| 1.1 | CONCEPTO TÉCNICO No. CT: | 5967 |

| 2.2 | PROYECTO: | CENTRO INTERNACIONAL DE COMERCIO POPULAR SAN VICTORINO |

El presente concepto técnico corresponde a la **tercera revisión** realizada por el Fondo de Prevención y Atención de Emergencias, del informe "Asesoría Geotécnica y Sismológica para la Evaluación de la Amenaza Sísmica del Proyecto Centro Internacional de Comercio Popular San Victorino" elaborado por el Ing. Jorge Alberto Rodríguez, a construirse en el predio ubicado en la Calle 9 No. 11-60 de Bogotá. Este estudio fue radicado el 26 de Julio de 2010 mediante oficio 2010ER10537, por el Dr. Juan Reinaldo Suarez Medina, Curador Urbano No. 1 en cumplimiento a lo estipulado en el Decreto 193 de 2006. Posteriormente, el Ing. Jorge Alberto Rodríguez, radicó el oficio aclaratorio 2010ER13025 el 9 de Septiembre de 2010 con el fin de atender las observaciones realizadas durante el la primera revisión del informe. El 26 de Octubre de 2010, el Ing. Jorge Alberto Rodríguez radicó el oficio aclaratorio a las observaciones realizadas en la segunda revisión mediante oficio con radicado FOPAE 2010ER15266.

**Figura 2. Espectro de diseño recomendado para el Proyecto "Centro internacional de Comercio Popular San Victorino"**

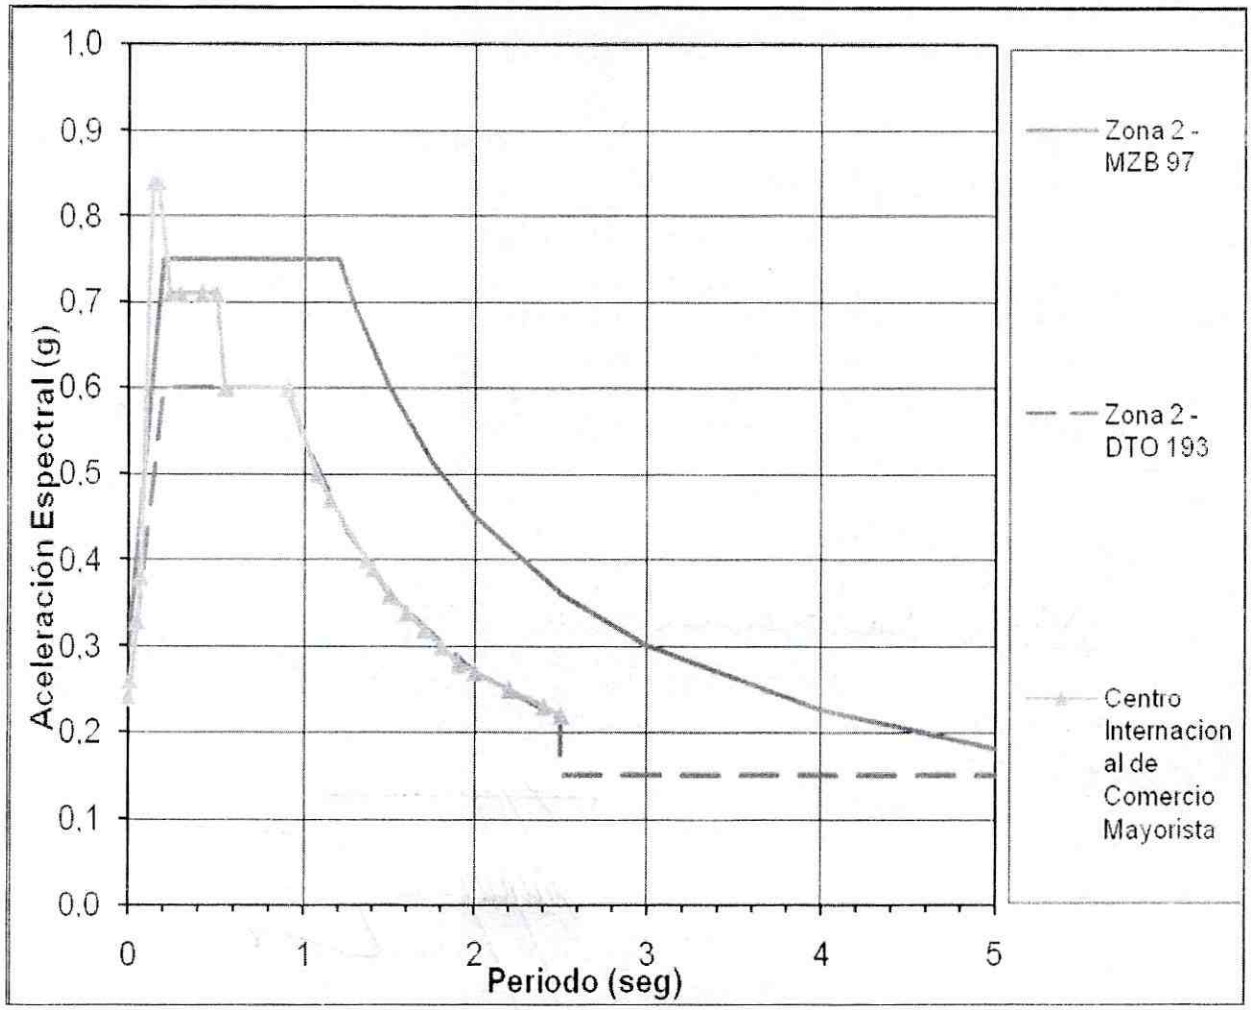
Con base en los resultados de la modelación el consultor recomienda utilizar como espectro de diseño el mostrado en la Figura 3.22 del informe, el cual se presenta en la Figura 2 del presente concepto.

El espectro propuesto inicia con 0.24 g, en 0.07 segundos alcanza 0.38; de 0.07 a 0.14 segundos el espectro aumenta hasta un valor de 0.83 g hasta 0.17 segundos y luego desciende hasta una aceleración de 0.71 g entre un periodo de 0.24 segundos y 0.55 segundos; luego desciende hasta 0.6 g en 0.55 segundos y continua con los valores del espectro mínimo de la Zona 2 – Piedemonte.

El estudio CUMPLE con este requerimiento.
